# 大間原子力発電所

敷地ごとに震源を特定して策定する地震動のうち  
内陸地殻内地震の地震動評価に関する  
審査資料の修正について

2024年3月15日  
電源開発株式会社

# 地震動解析の入力ミスにかかわる評価結果の誤りの修正について

## 断層モデルを用いた手法による地震動評価結果 【① 基本ケース 速度時刻歴波形】

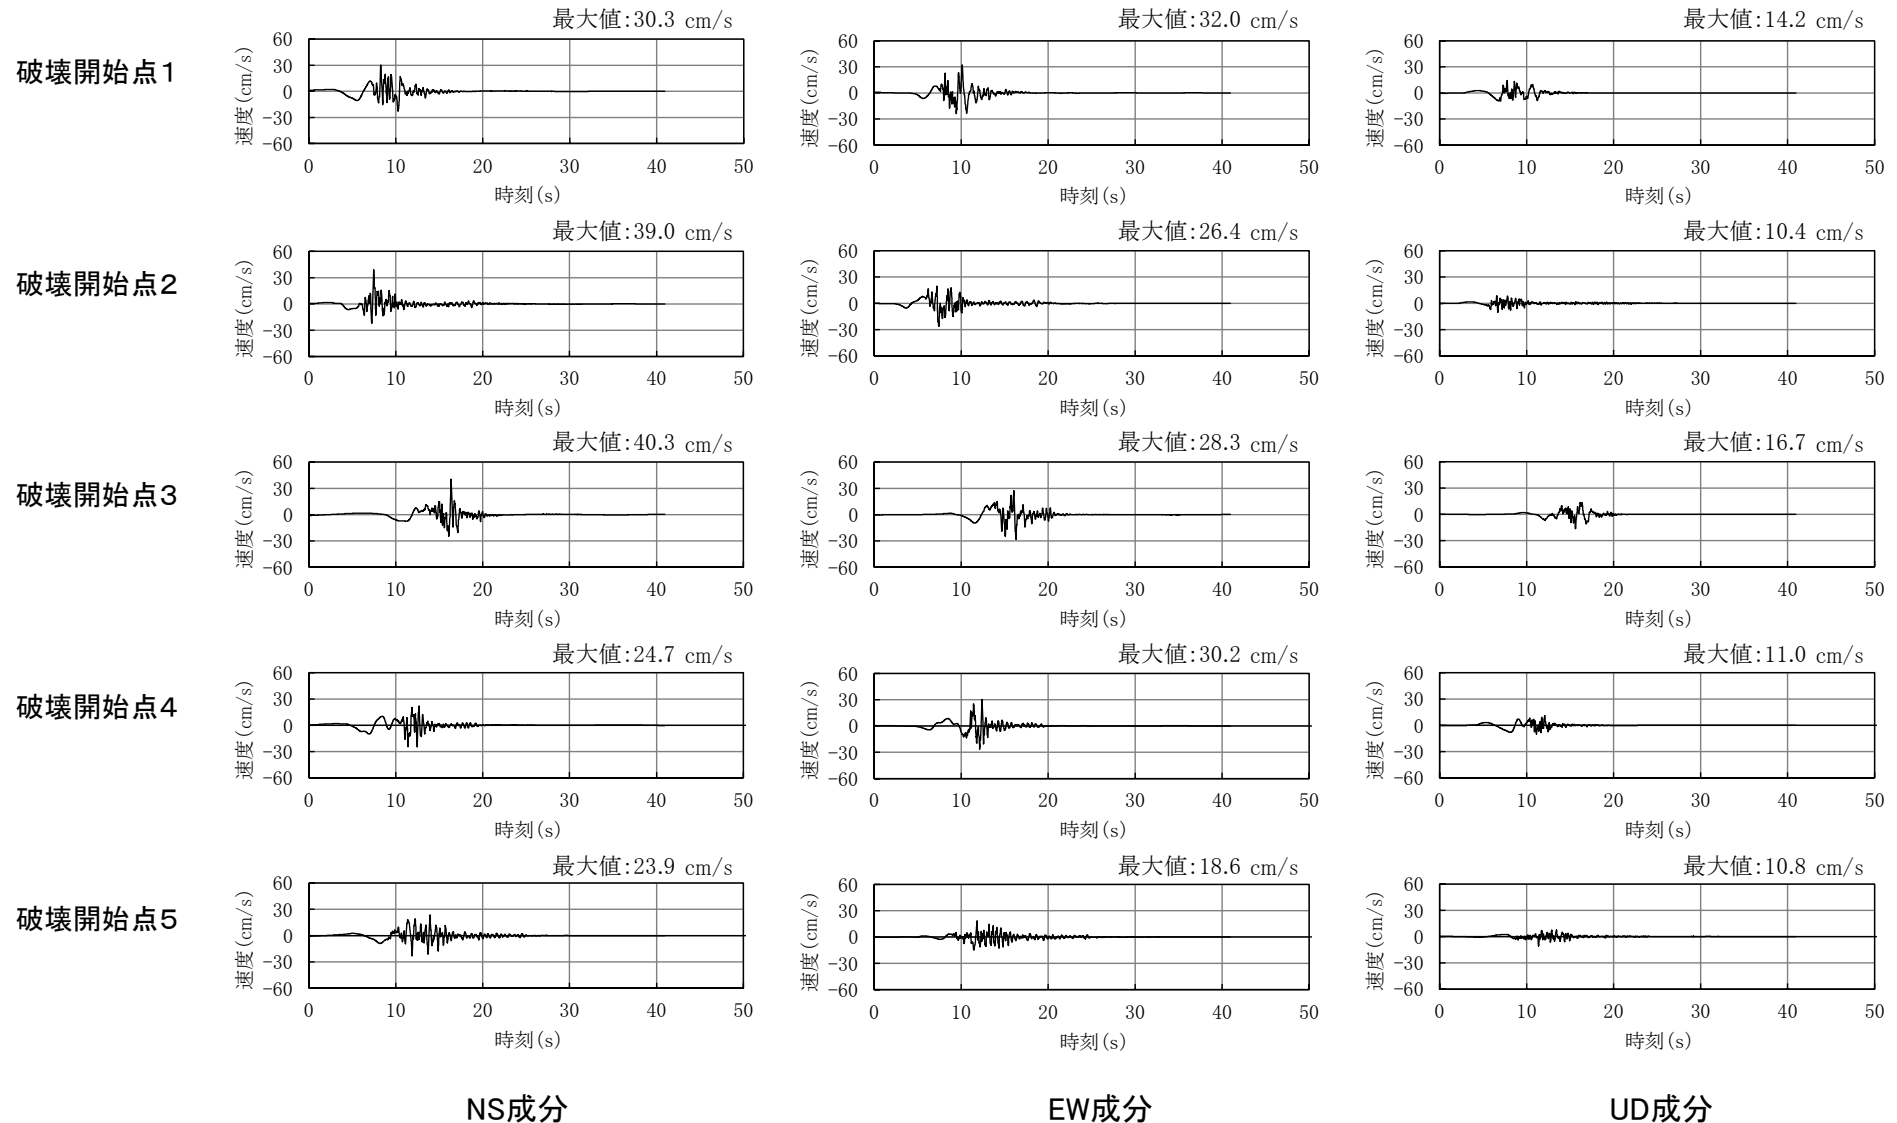
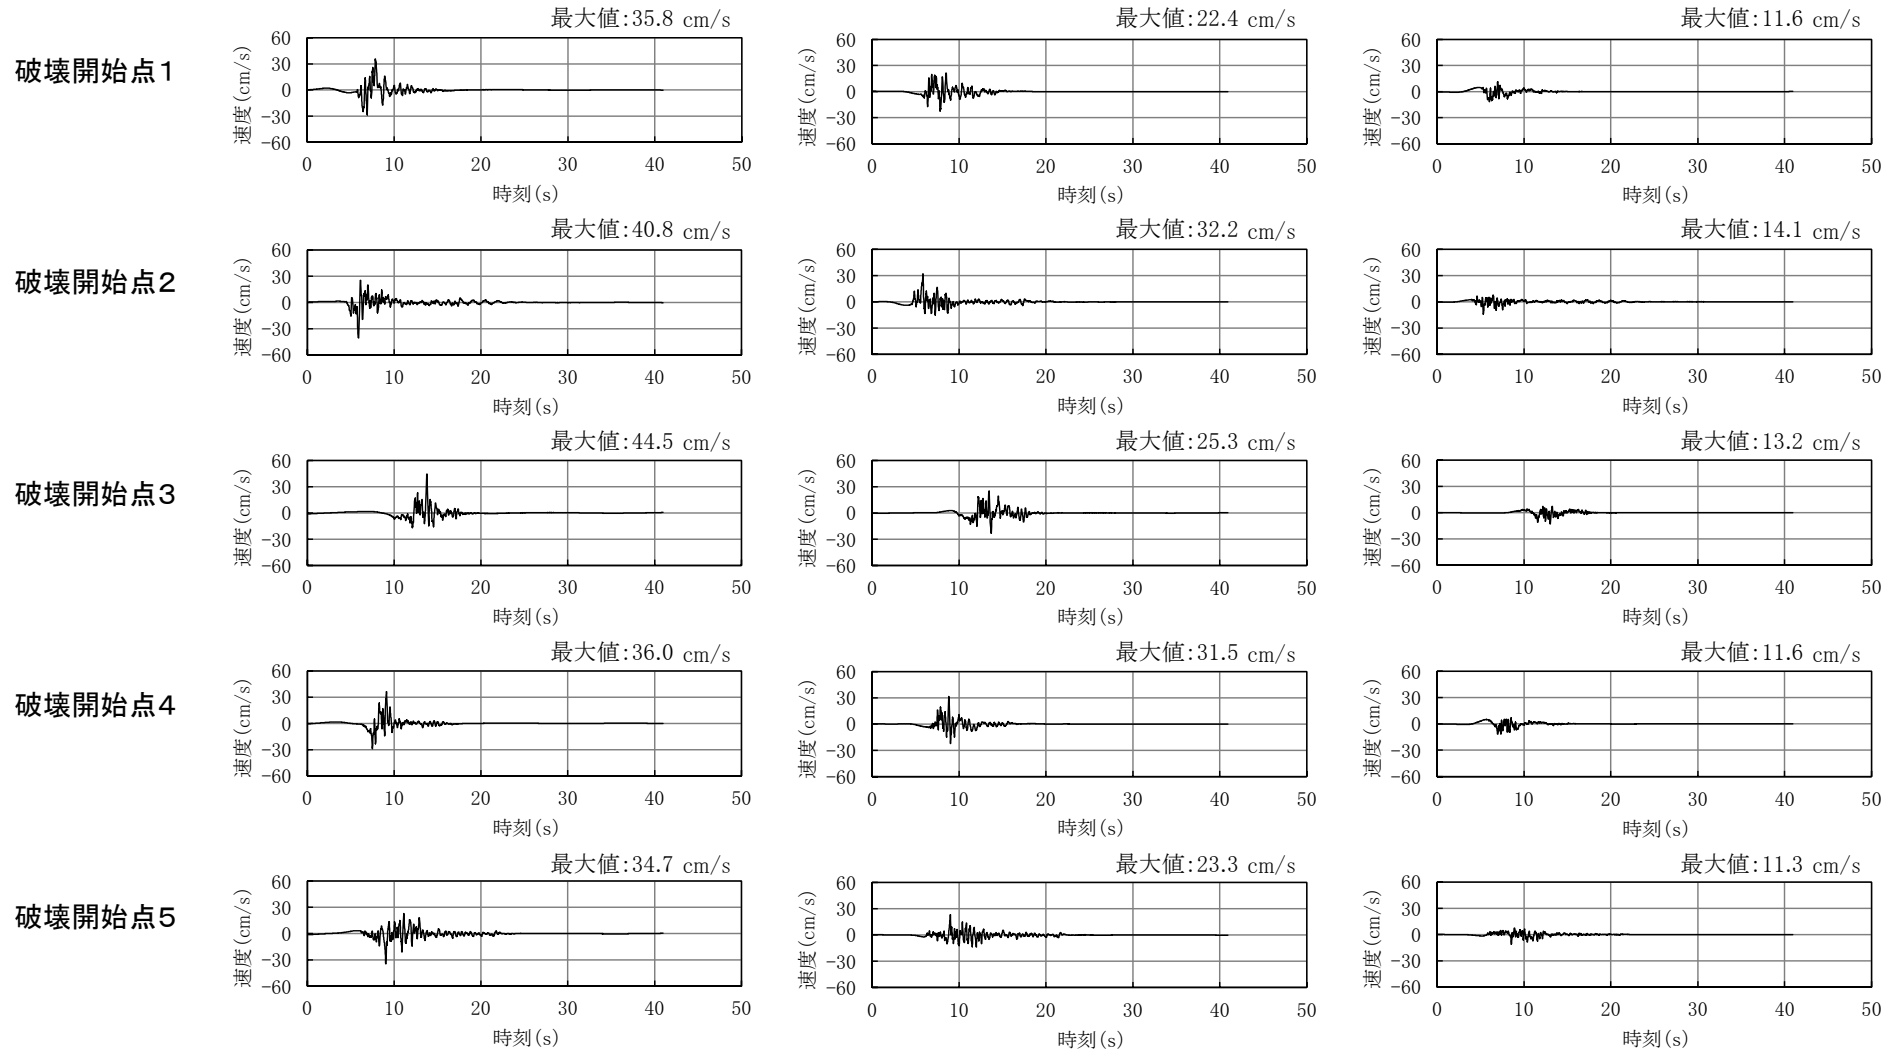
地震動解析の入力ミスにかかわる  
評価結果の誤りを修正した。

## 断層モデルを用いた手法による地震動評価結果 【② 断層位置の不確かさケース 応答スペクトル】

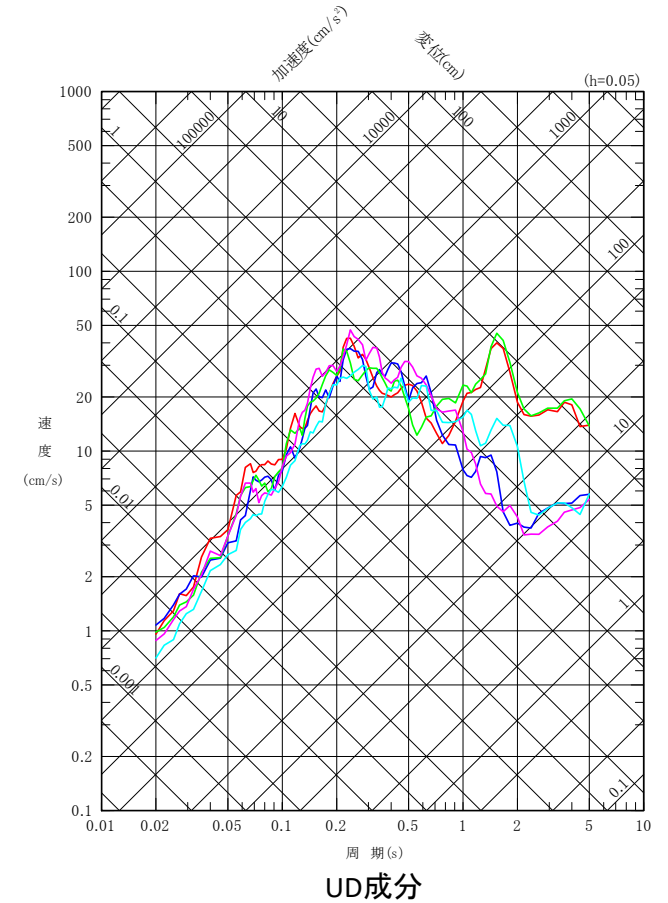
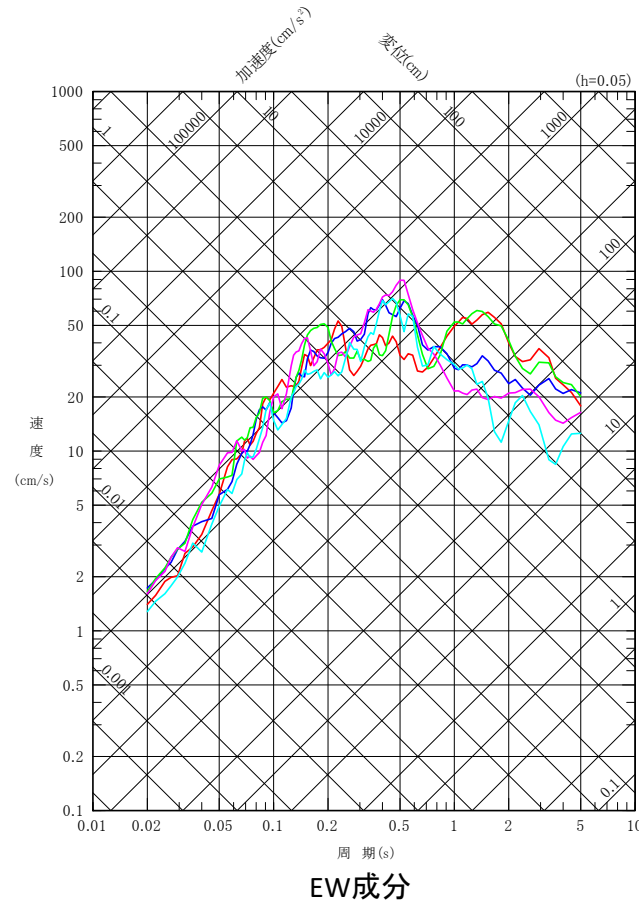
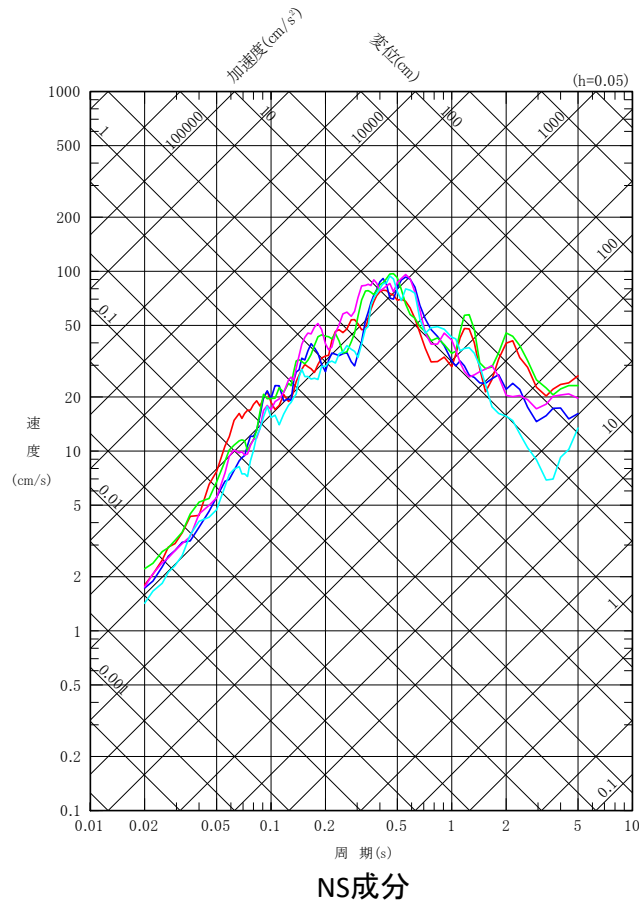
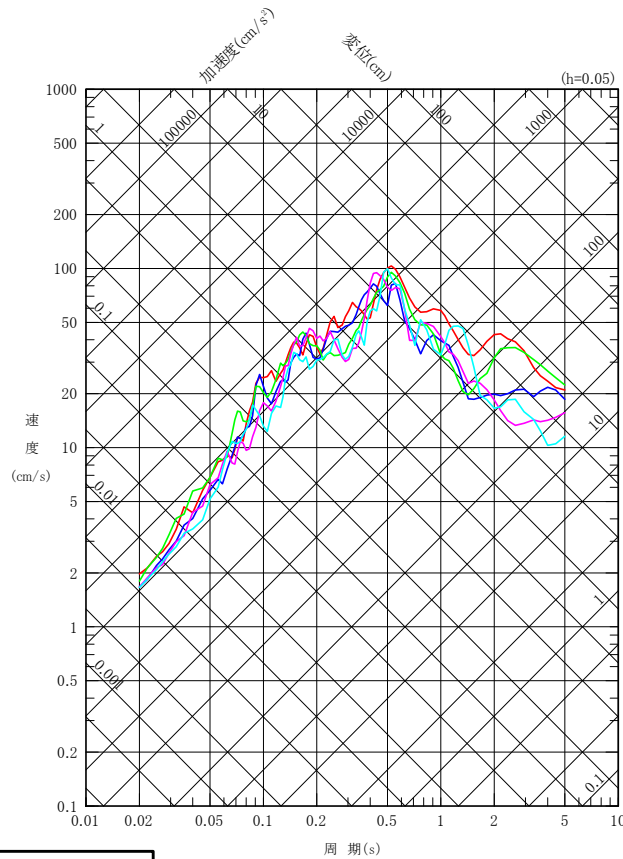
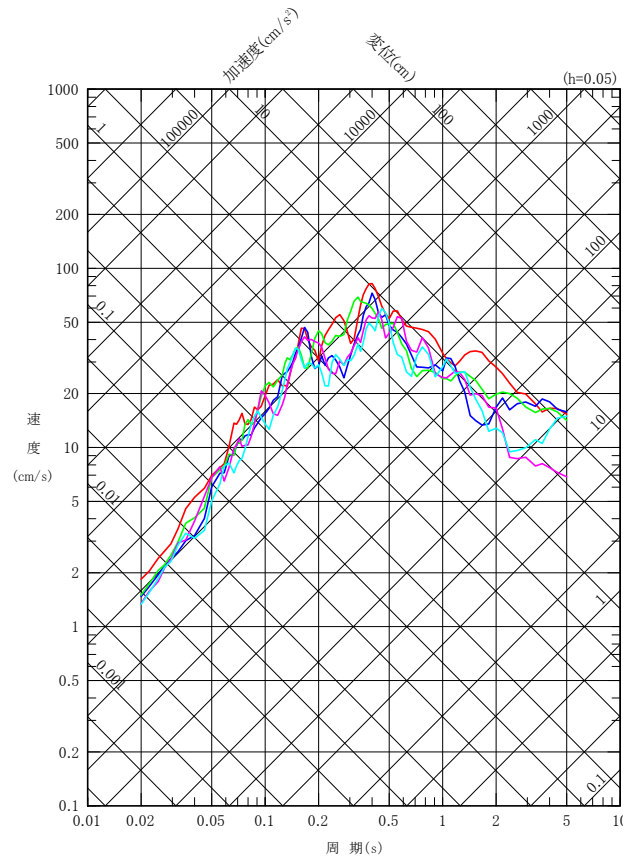
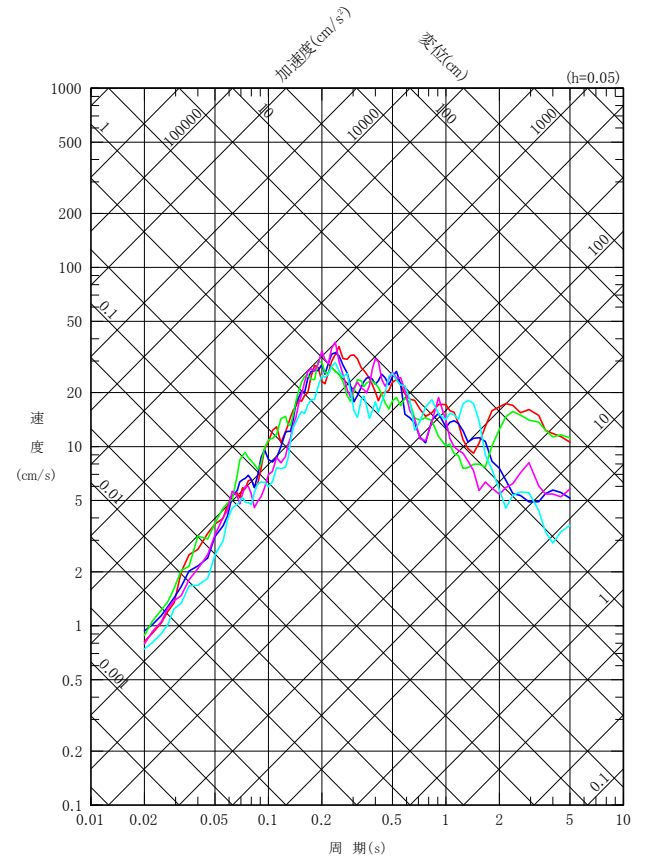
地震動解析の入力ミスにかかわる  
評価結果の誤りを修正した。

## 断層モデルを用いた手法による地震動評価結果 【② 断層位置の不確かさケース 加速度時刻歴波形】

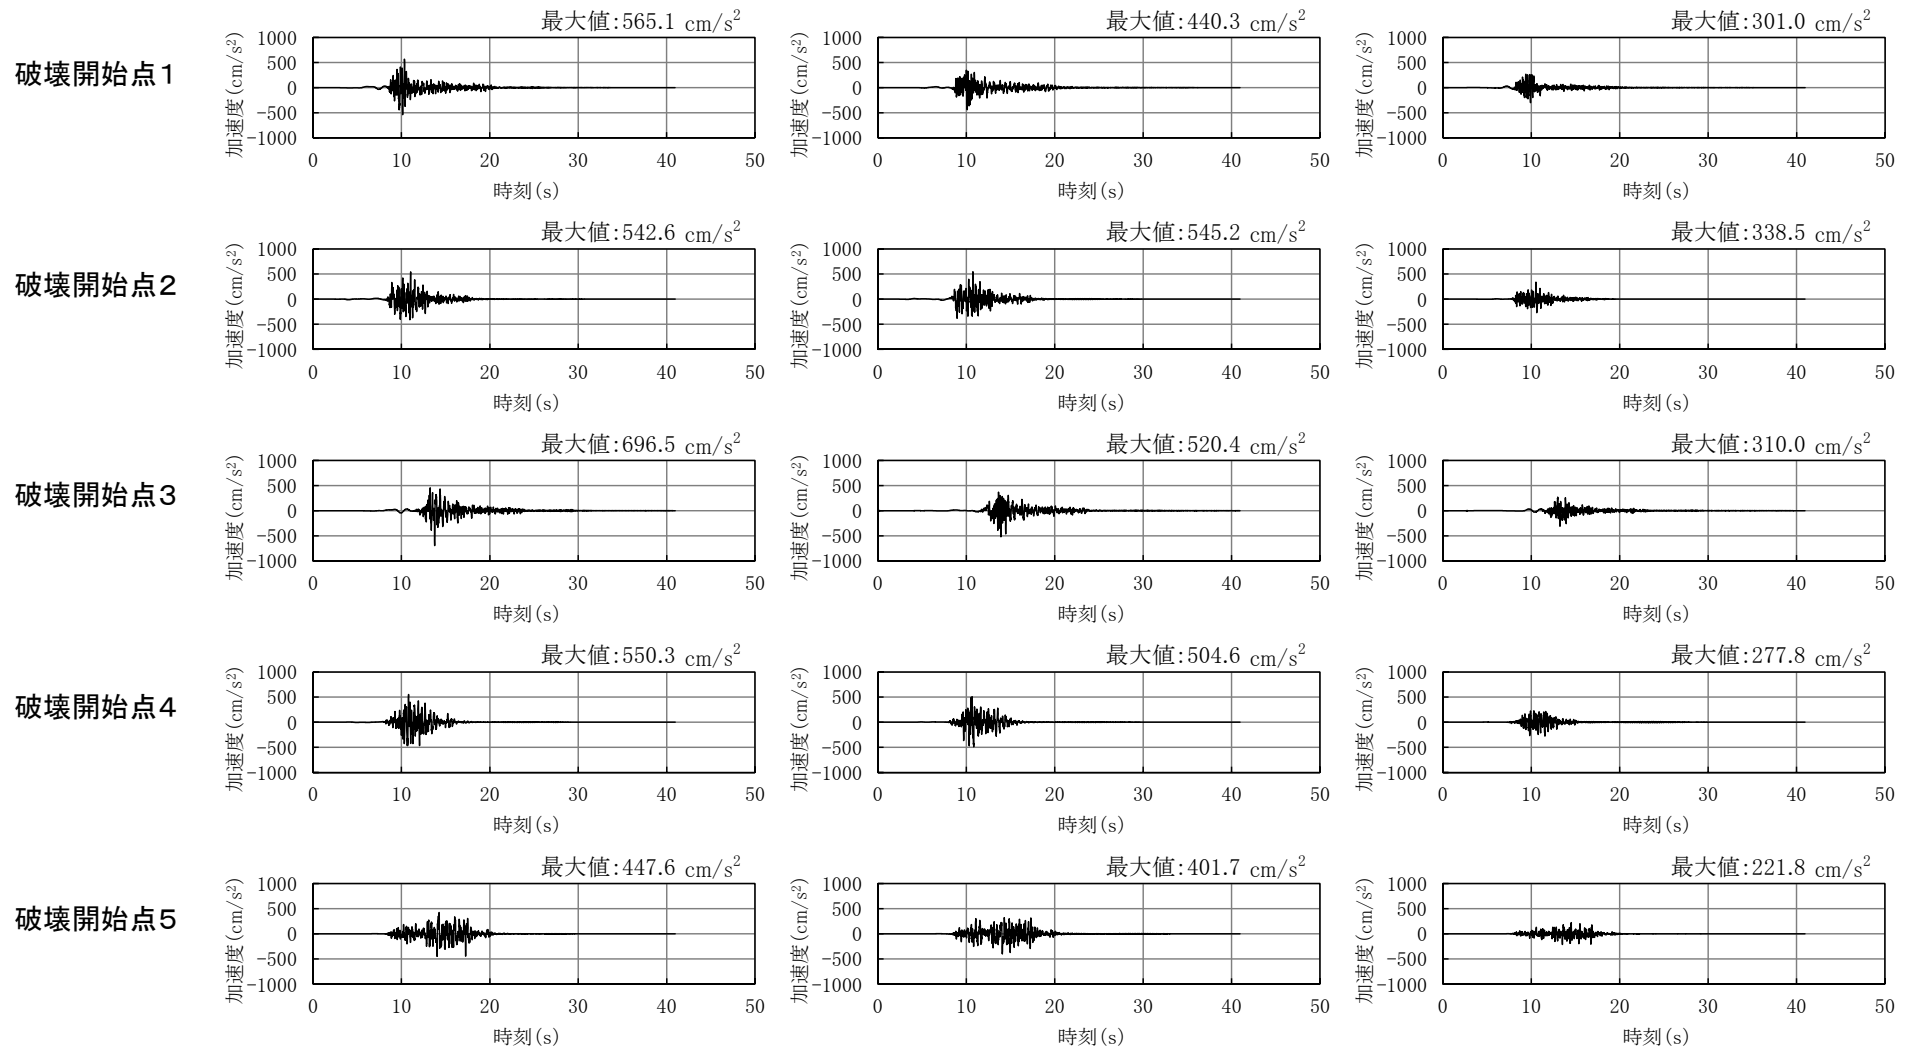
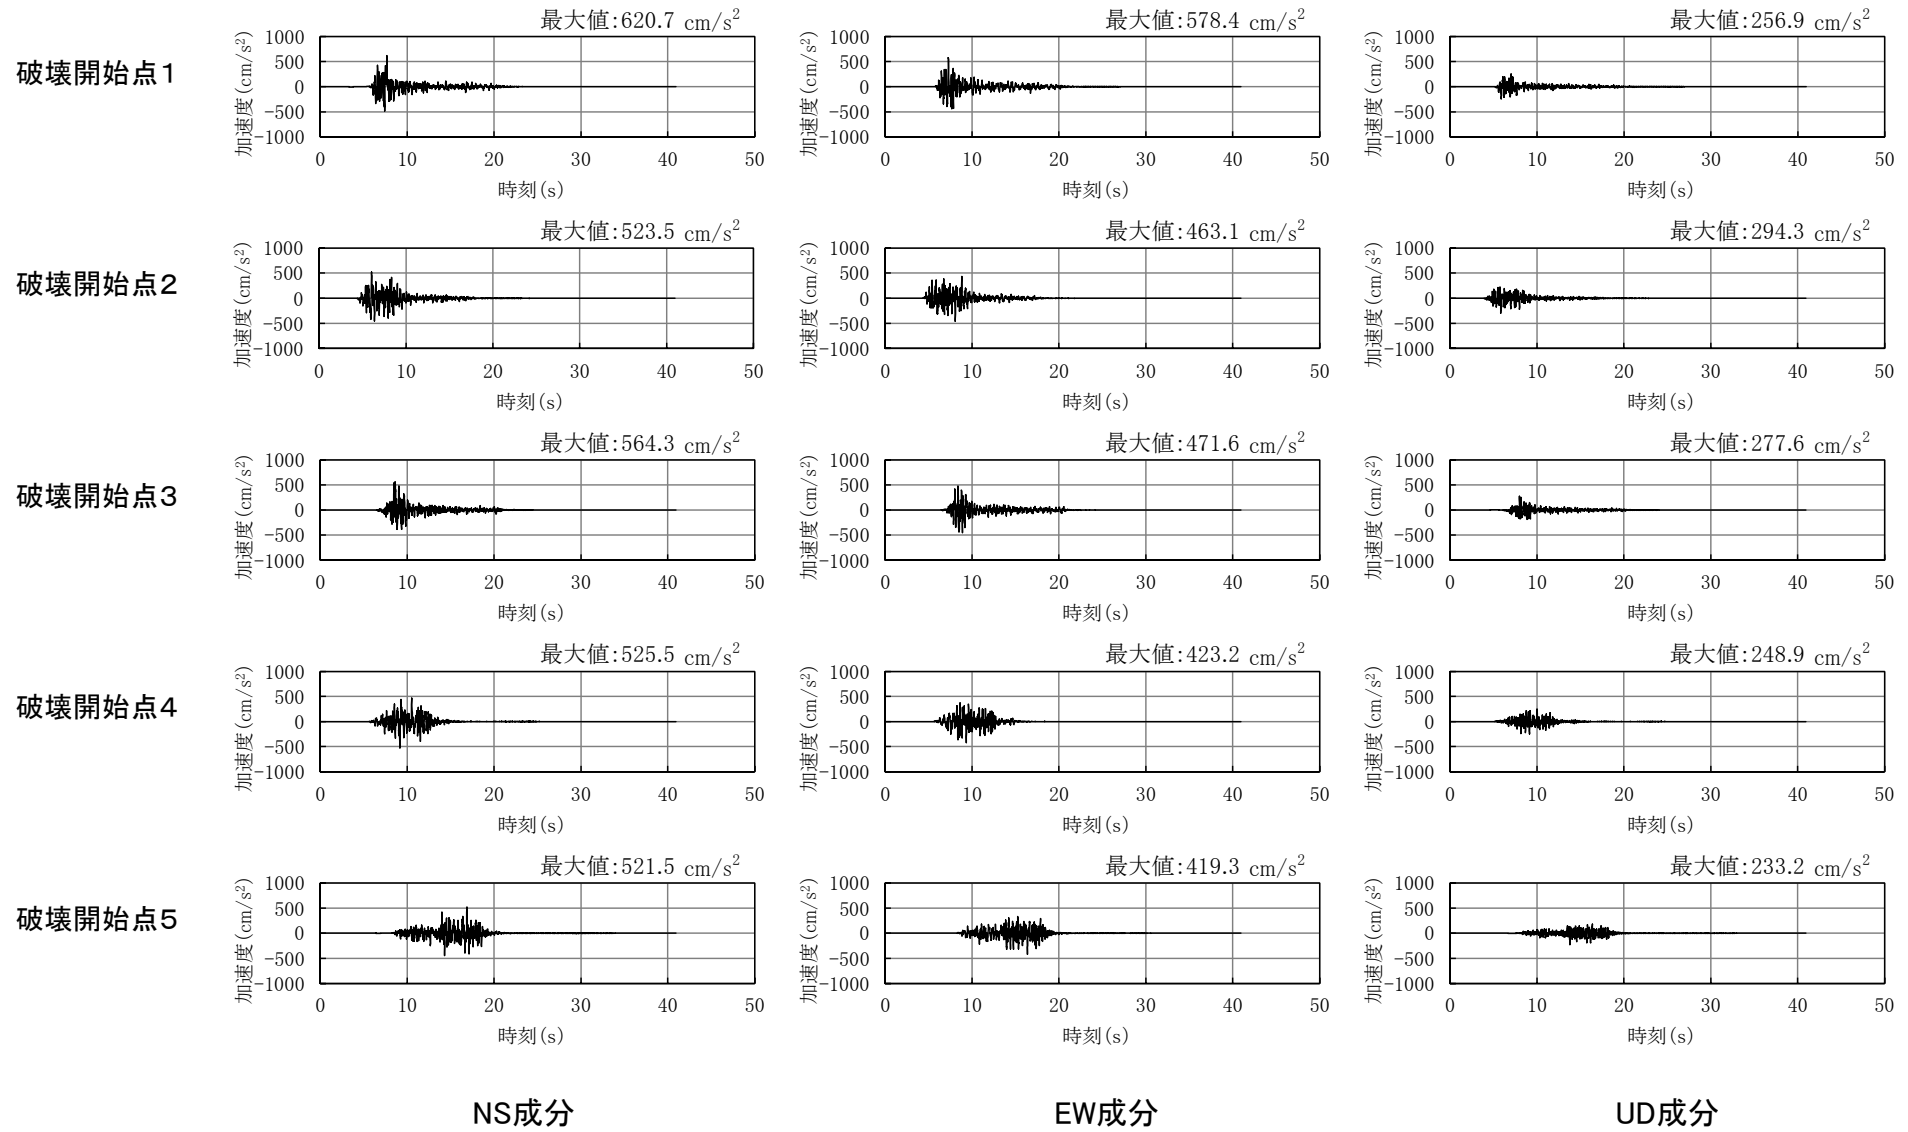
地震動解析の入力ミスにかかわる  
評価結果の誤りを修正した。
